1. 地震動関係

3. 電気ケーブル問題（美浜3号）

4. 火山灰の再評価について

絶縁低下のイメージ図
(2015.12.10 関電報告書 p.22 より)

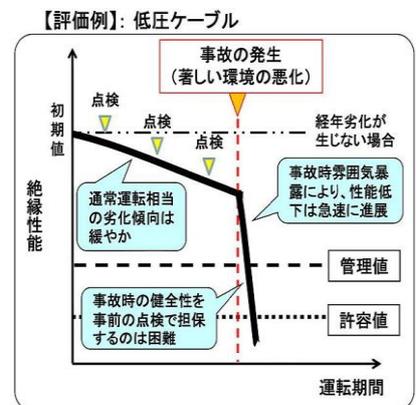
また、関西電力は2015年12月10日付報告書22頁で右図の管理方式を示している。そこでは縦軸に「絶縁性能」がとられ、図中には「許容値」や「管理値」が書き込まれている。

(1) 運転期間延長審査基準では「電気・計装設備に有意な絶縁低下が生じないこと」となっており、審査結果でも「有意な絶縁低下と判断する値の設定」がなされたと評価している。

- ① 「有意な絶縁低下と判断する値」とはどの値か。
- ② 「有意な絶縁低下と判断する値に達する前に取替え等の管理を行っている」と評価しているが、取替えの実績と今後の予定はどうなっているのか。
- ③ 「有意な絶縁低下が生じない」ことを判断する具体的な基準は何か。「許容値」はいくらか。

(2) 関電は破断時の伸びを経年劣化の指標としているが、絶縁低下指標との関係を明らかにされたい。例えば、破断時の伸びが100%のとき、絶縁低下はどの程度と判断されるか。
